島根原子力発電所 2号機 新規制基準適合性に係る 審査状況について

平成26年5月28日
中国電力株式会社

島根 2号機 適合性確認審査の状況 (1/9)

○第 5 回目 (4/9) 島根原子力発電所敷地周辺海域の活断層評価について (コメント回答)」

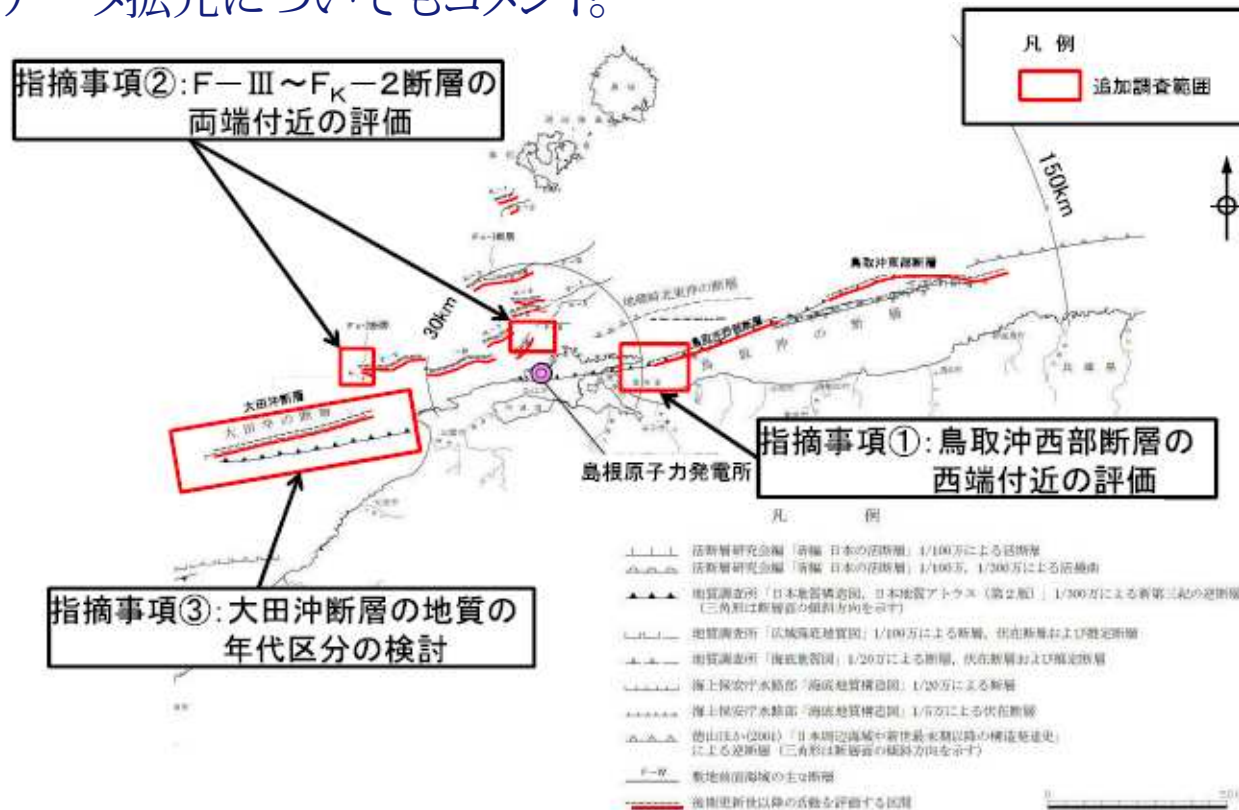
- 前回の審査会合 (3/19) における, 原子力規制委員会からのコメントを踏まえ, 当社からより精度の高い音波探査による追加調査の計画について説明。
- 原子力規制委員会からは, 周辺海域における音波探査範囲の追加と地層年代区分を確認するための試料採取の検討についてコメント。また, 陸域の宍道断層端部評価のデータ拡充についてもコメント。

○第6回目 (4/16) 島根原子力発電所 地下構造評価について」

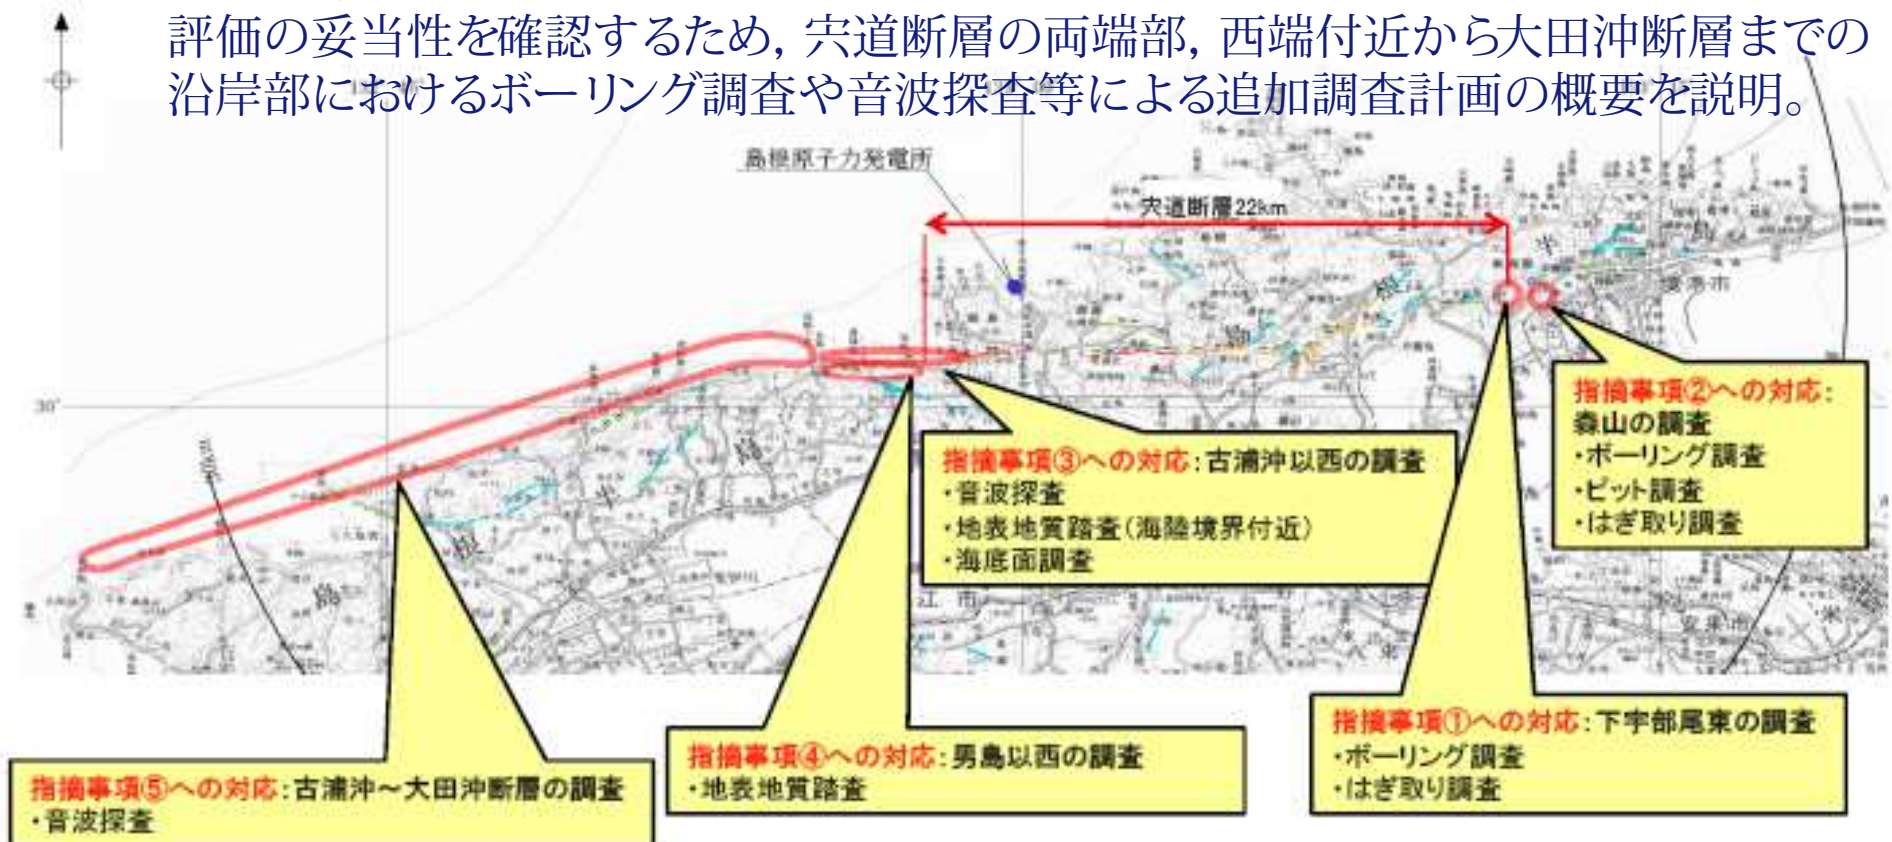
- 当社から、地震観測記録および物理探査等に基づき、島根原子力発電所敷地内の地下構造評価を行い、基準地震動評価に用いる地下構造モデル※4を設定したことを説明。
 - ✓ 地盤の増幅特性※5は2号機と3号機でほぼ同程度であるが、安全側に評価するため、地震動評価に用いる地下構造モデルには、増幅特性が若干大きい3号機の値を用いること。
 - ✓ 敷地内地下浅部の揺れの衰え方 (振れ幅の減少度合い (減衰定数))についても、安全側に設定したモデルを用いて評価すること。
 - ※4 地下構造モデル」
断敷地直下の地盤構造 (岩盤の硬さや、揺れの衰え方等)を表すモデル
 - ※5 地盤の増幅特性」
敷地直下の深い岩盤から敷地表層の岩盤までの、揺れの増幅を表す特性
- 原子力規制委員会からは、地震動評価に用いる地下構造モデルの妥当性等について詳細に説明するようコメント。
